改善箇所説明図

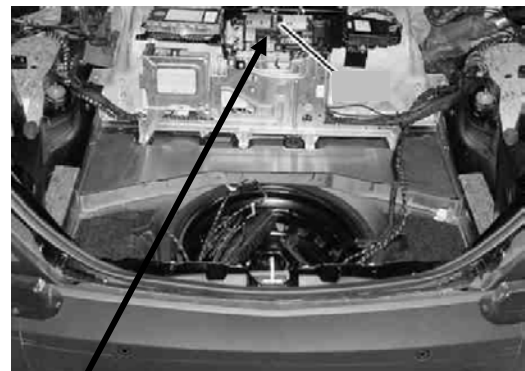
基準不適合箇所

基準不適合箇所

- ① 電子式イグニッションスイッチにおいて、電気回路の設計が不適切なため、メインバッテリーの電圧が低下した状態でエンジンを停止させると、当該スイッチに適切な電圧がかからないことがある。そのため、電動パーキングブレーキが作動しなくなるほか、オートマチックトランスミッションのレンジをパーキングの位置に変更することができなくなり、車両が動き出すおそれがある。
- ② アイドリングストップ用のバックアップバッテリーにおいて、不具合を検出するプログラムが不適切なため、不具合が無いにもかかわらず不具合があるものと判断し、警告灯が点灯することがある。

注： は、配索を修正する部品を示す
 は、プログラムを修正する部品を示す

- ① 全車両、電気配線の取り回しを変更する。
- ② 全車両、プログラムを対策プログラムに書き換える。
